PARECER ÚNICO SEMAD/SUPRAM MATA-DRRA nº 11/2021

INDEXADO AO PROCESSO: Licenciamento Ambiental	PA COPAM: 29621/2016/002/2020	SITUAÇÃO: Sugestão pelo Arquivamento
FASE DO LICENCIAMENTO: LAC2 - LIC

EMPREENDEDOR: Energea Pedro Teixeira Geração LTDA	CNPJ: 33.231.329/0001-12		
EMPREENDIMENTO: Energea Pedro Teixeira Geração LTDA	CNPJ: 33.231.329/0001-12		
MUNICÍPIO: Pedro Teixeira	ZONA: Rural		
CÓDIGO: E-02-01-2	ATIVIDADE OBJETO DO LICENCIAMENTO (DN COPAM 217/2017): Central Geradora Hidrelétrica – CGH	CRITÉRIO LOCACIONAL: 0	CLASSE: 4
CONSULTORIA/RESPONSÁVEL TÉCNICO: -----		ART ou equivalente: -----	
RELATÓRIO DE VISTORIA: SEMAD/SUPRAM MATA-DRRA04/2020		DATA: 10/09/2020

Figura 01: Imóveis referentes aos CARs apresentados. Em branco está demarcado o polígono da área do imóvel que não houve apresentação de CAR e nem Certidão de Registro.

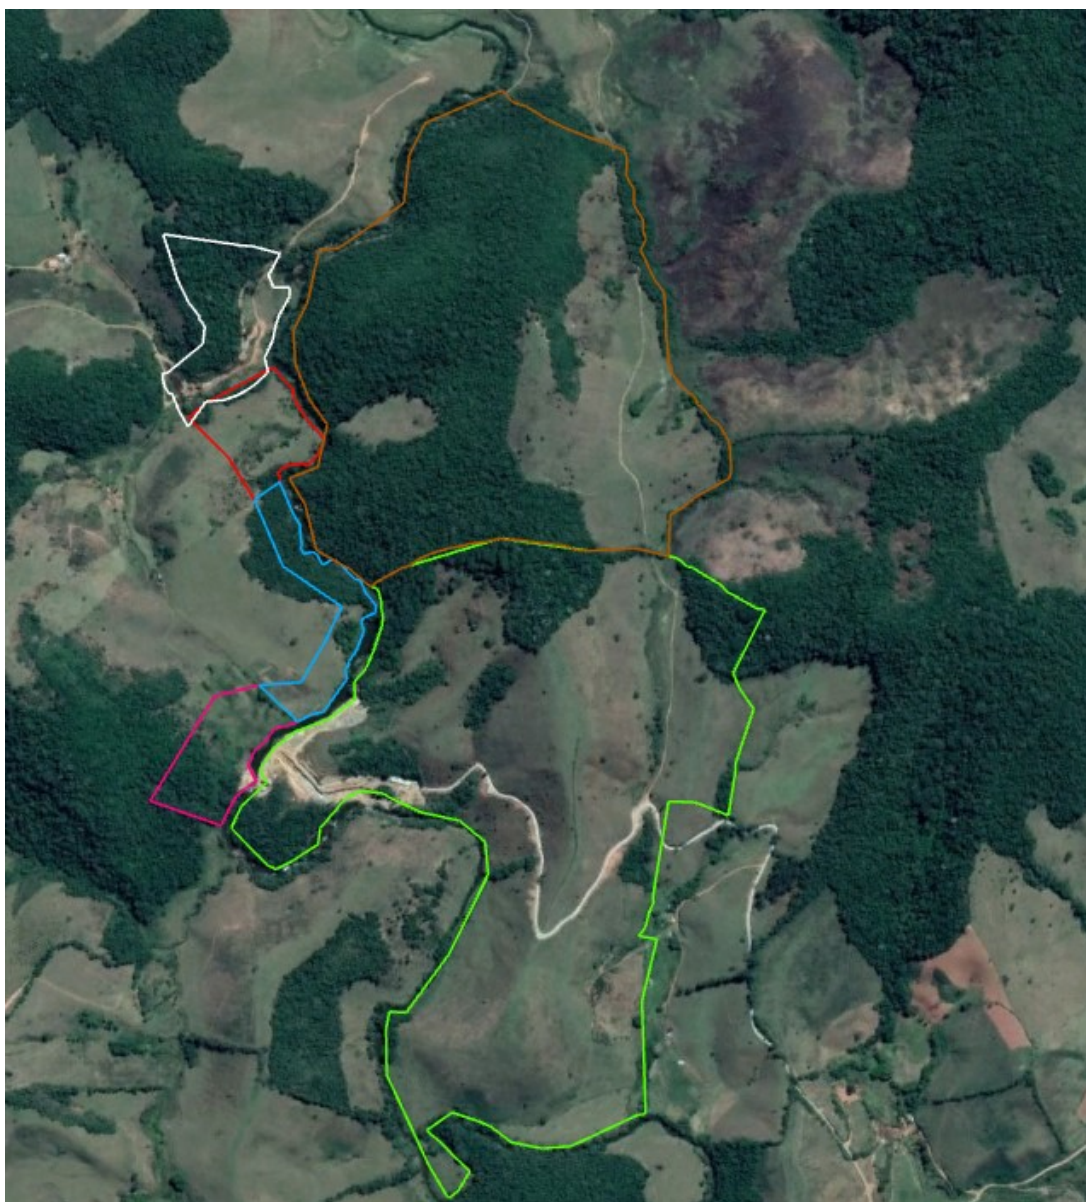
Item 15: De acordo com a planta do arranjo geral do empreendimento, com a planta das propriedades apresentada no âmbito do processo de LP + LI, e de acordo com os polígonos das áreas dos imóveis referentes aos CARs apresentados (vide figura 01 abaixo), foi verificado que uma propriedade abrangida pelo empreendimento e pela área de reservatório do mesmo, **não consta na lista das 5 propriedades apresentadas nos estudos**. Apresentar a Certidão de Registro / Escritura com comprovação de aquisição, desapropriação ou instituição de servidão ambiental conforme dita o Artigo 22 da Lei 20922, e também o CAR desta propriedade. A mesma se encontra registrada nos dados do SICAR (Sistema Nacional de Cadastro Ambiental Rural) como propriedade de Maria Lúcia de Oliveira Fortes, com 4,4720 ha e Registro MG-3149408-B32F.D7AB.730D.4B03.90AC.340C.F19C.E9FF.

“O reservatório está entre a curva 819,8 m e 819,15 m, a propriedade indicada pela SUPRAM em branco na margem direita faz parte da calha do rio (área de alagamento do rio no período de chuvas). Tal fato foi apresentado a equipe da SUPRAM ZM quando da vistoria para obtenção da LI, e foi aprovada pela SUPRAM com a devida emissão da LP+LI sem qualquer objeção.”

Figura 02: Planta apresentada no processo de LIC. Em azul escuro está representado apenas parte do reservatório.

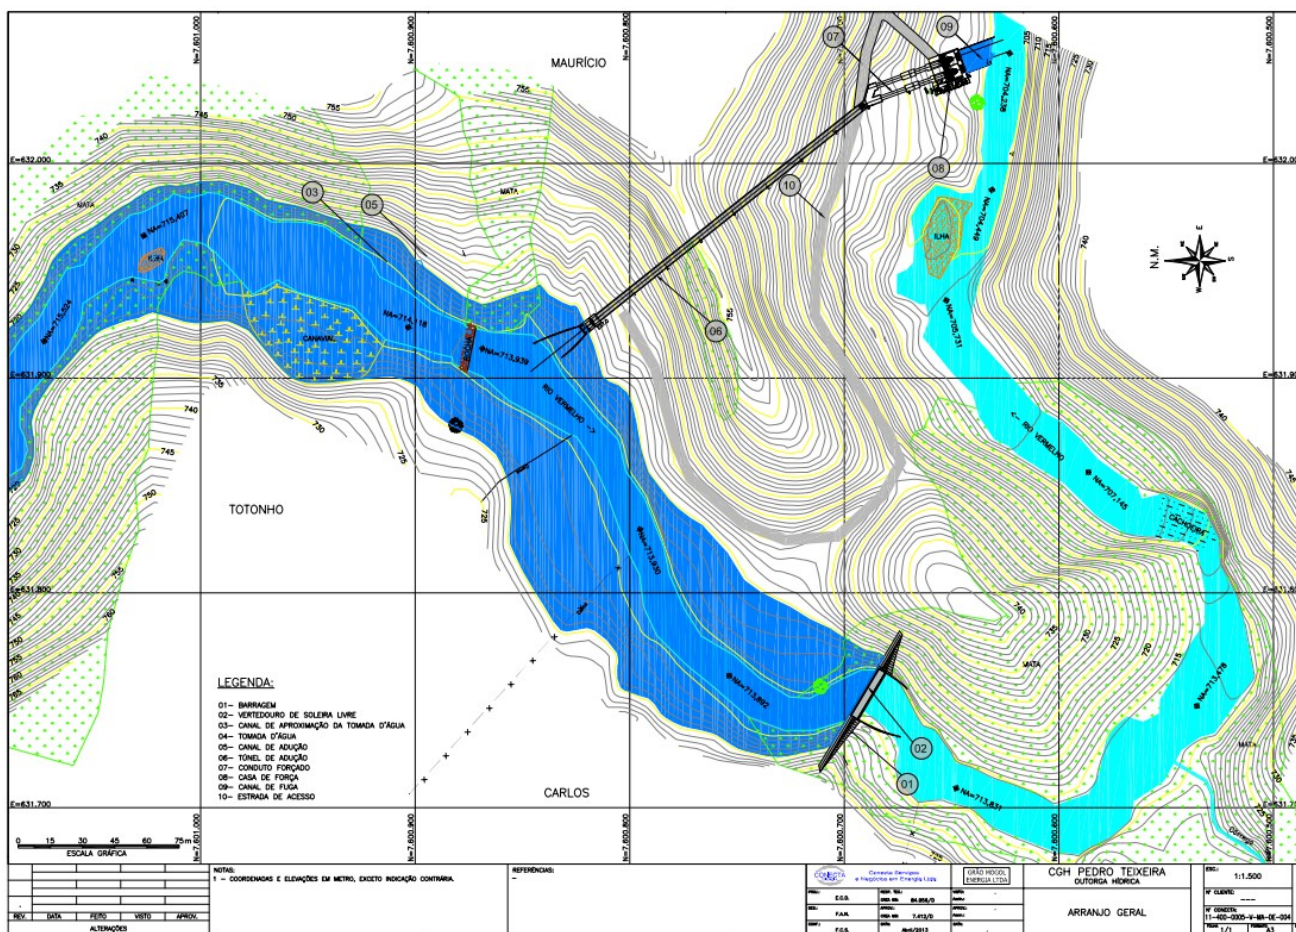
Através das Plantas apresentadas no processo de LIC não é possível observar o nível de detalhamento das curvas de todo o reservatório, uma vez que foi representada nas plantas apenas parte do reservatório.

Figura 04: Destaque da Planta do arranjo geral apresentada no processo de LP+LI. Em azul escuro está representado o reservatório a ser formado a partir da área alagada e em azul claro está representada a calha do Rio Vermelho, conforme observa-se na legenda da planta.

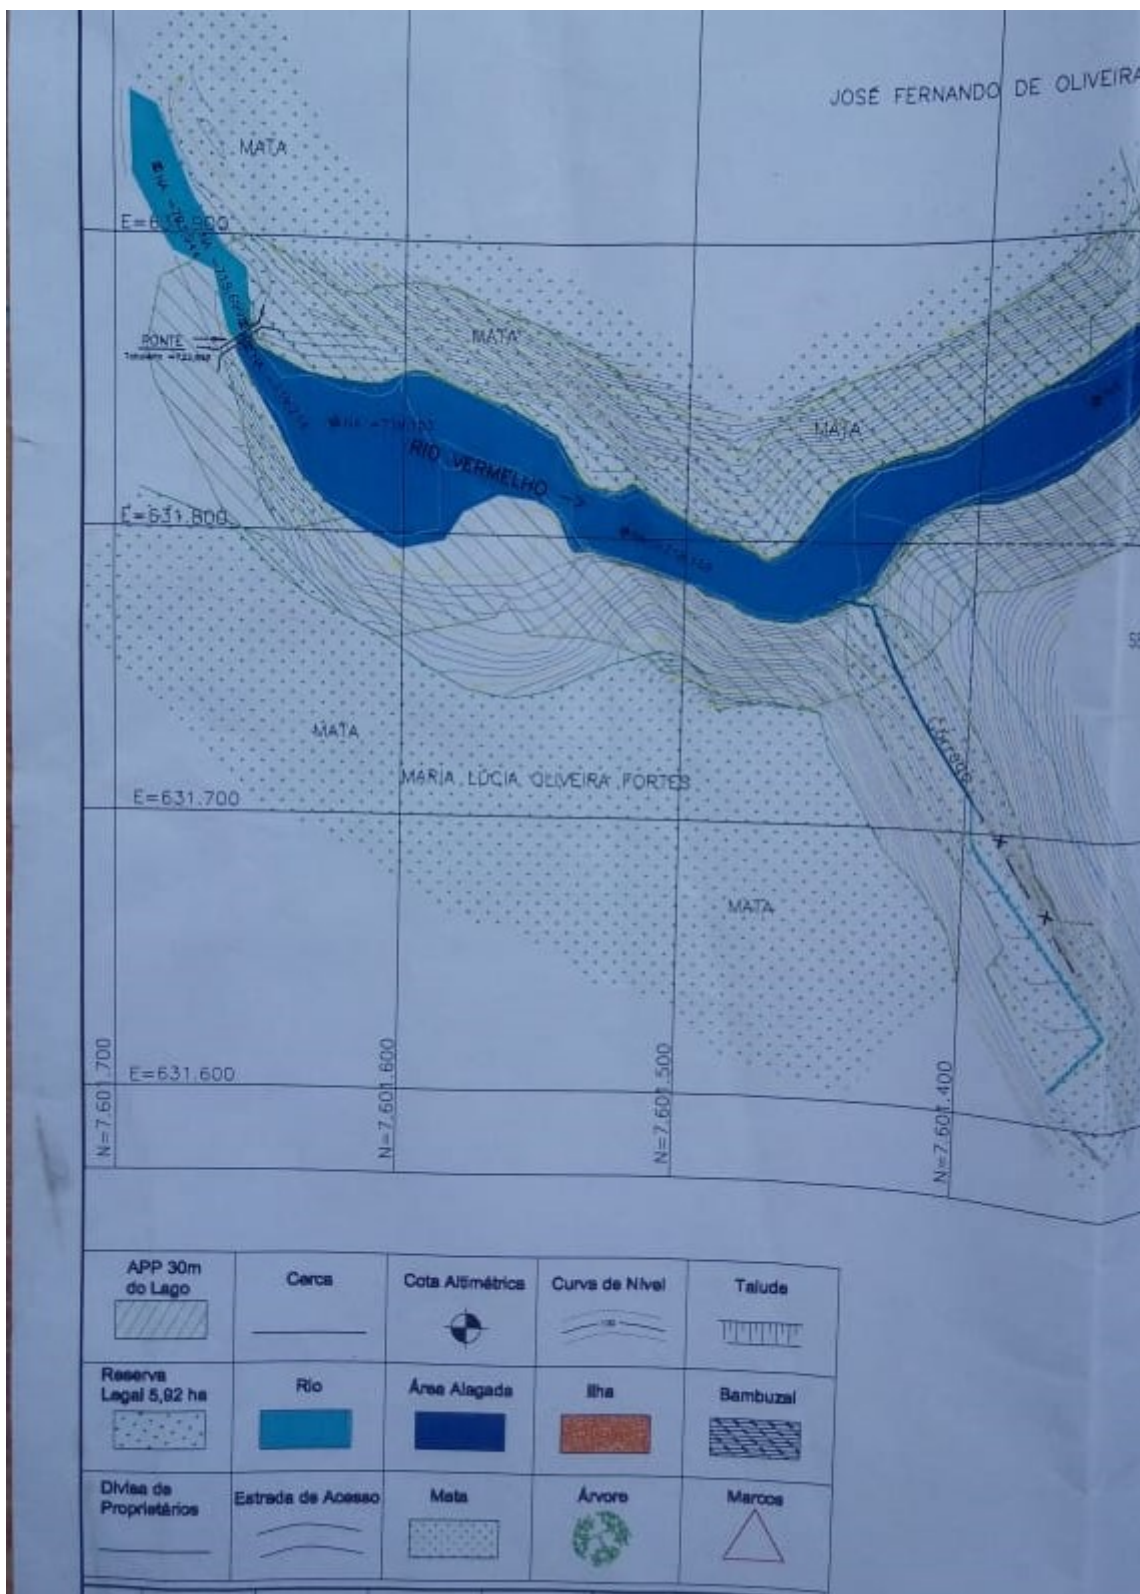
Então resgatou-se as Plantas apresentadas nos autos do processo de LP+LI, em que foi possível constatar que parte da área demarcada como reservatório na própria planta está dentro de

Figura 06: Destaque da Planta das propriedades apresentada no processo de LP+LI. Observa-se que na área onde foi desenhada a seta na cor alaranjada não existe demarcação de propriedade adquirida pelo empreendimento e a mesma está ocupada por parte do reservatório e não pela calha do rio.

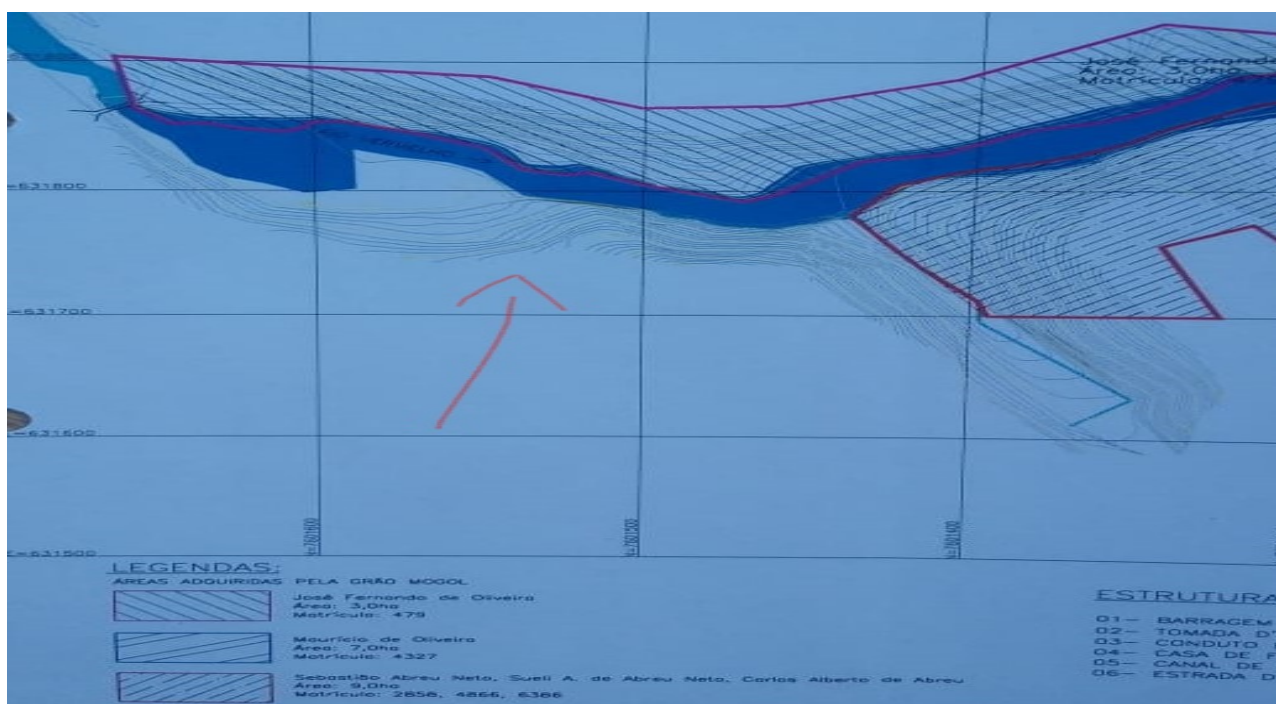
Portanto, a solicitação não foi atendida. Entende-se que deveriam ser apresentados os documentos com comprovação de negociação das APPs do imóvel ou então uma justificativa técnica e a apresentação de nova Planta que comprovasse que o reservatório d'água e sua APP realmente não abrangerão o referido imóvel.
